大飯原子力発電所敷地内観察結果

東洋大学教授・渡辺満久（変動地形学）

図1

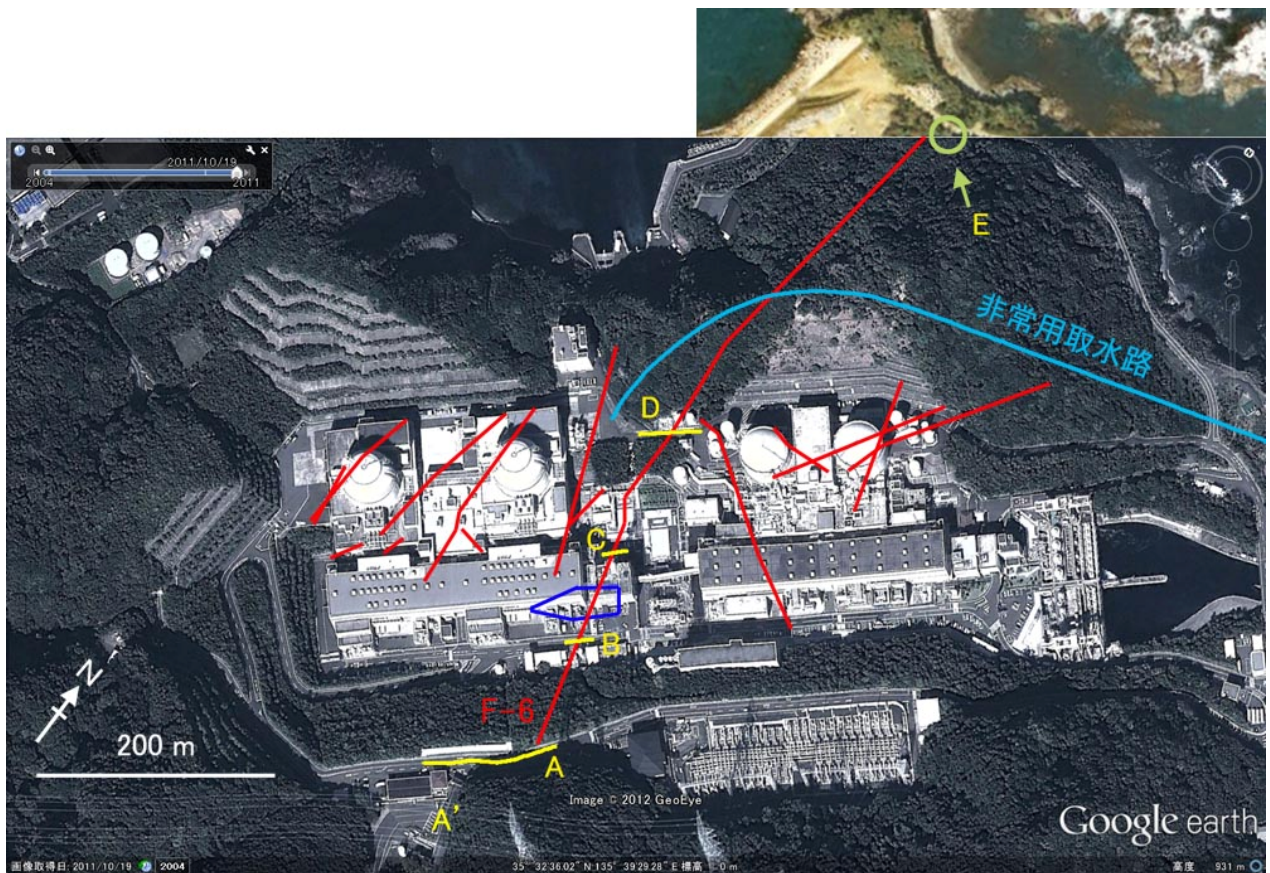
厚さ数 m 程度の盛土があると思われものの、埋設物はない。このため、アスファルトを剥がして掘削することは可能である。ただ、F-6 の延長部が南西方向にずれる可能性があるため、掘削範囲は長く取る必要がある。物資の搬出入のための車輛が頻繁に通行しているため、実質的に道路を掘削することは難しいということであったが、搬出入の制限を設ければ、掘削は可能ではないか。また、A'地点（入り口周辺）でも、掘削が可能であると思われる。

1980年代トレンチ調査地点である。掘削は可能かもしれないが、沖積層が厚い可能性が高く、岩盤にたどり着けるかどうか不明である。掘削場所としては不適切であろう。

地下の埋設物が多く、掘削は困難である。

厚さ数 m 程度の盛土があると思われものの、埋設物はない。このため、アスファルトを剥がして掘削することは可能である。海水をくみ上げるポンプ車の移動ルートにあたり、安全確保のためには道路を掘削することはできないということであったが、別ルートを選定すれば掘削は可能ではないか。

敷地北部の林の中であり、山地斜面基部に断層が想定される。この部分を掘削することに関しては、ほとんど支障はないであろう。

現地において、関電担当者から確認したところ、3・4号炉用の非常用の取水路 (Sクラス) が、F-6 破砕帯 (断層) を横断するように設置されていることが明らかになった。その取水路の位置も図示する (図1)。

F-6 破砕帯 (断層) は、原子炉の直下にはない。しかしながら、Sクラスの重要構造物である非常用取水路は F-6 を横切って設置されている。このため、F-6 破砕帯 (断層) が活断層と認定された場合は、3・4号炉の使用は不可能となる。

大飯原子力発電所内を横断する F-6 破砕帯 (断層) の掘削調査は、不可能ではない。掘削したのち、断層が確認できれば、その観察は1日で終了すると思われる。アスファルトやコンクリートを剥ぎ取る工事を行ったことはないが、1週間程度で掘削・観察・現状復帰は完了すると考えられる。掘削は複数の地点で行うことが望まれるが、掘削地点が増えても、同時進行で進めればよいので、工期はそれほど延長する必要はないであろう。
